使用部品の材料メーカー変更のお知らせ

さて、このたび電源側シリーズ（主回路電源断路部）C J 形使用部品の材料メーカーを変更致したく存じます。

1. 対象製品 製品名：電源側シリーズ（主回路電源断路部）
形式名：C J 形

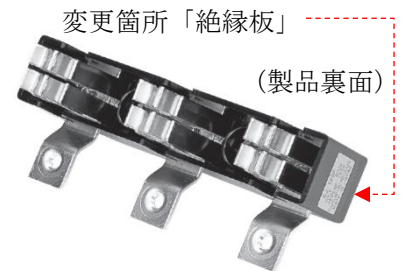
2. 変更内容 使用部品「絶縁板」の材料メーカー変更
（材料：ポリ塩化ビニルに変更はございません。）

【変更前】タキロンシーアイ株式会社製
【変更後】積水成型工業株式会社製

※1. 本変更に伴う製品機能面への影響について、新旧材料の特性（電氣的、機械的、熱的性能）及び弊社内評価（加熱寸法変化試験）において、問題ないことを確認しております。なお、外観（色味：乳白）に若干の差異がございます。

※2. 製品本体の仕様（定格・性能）及び品質に変更はございません。
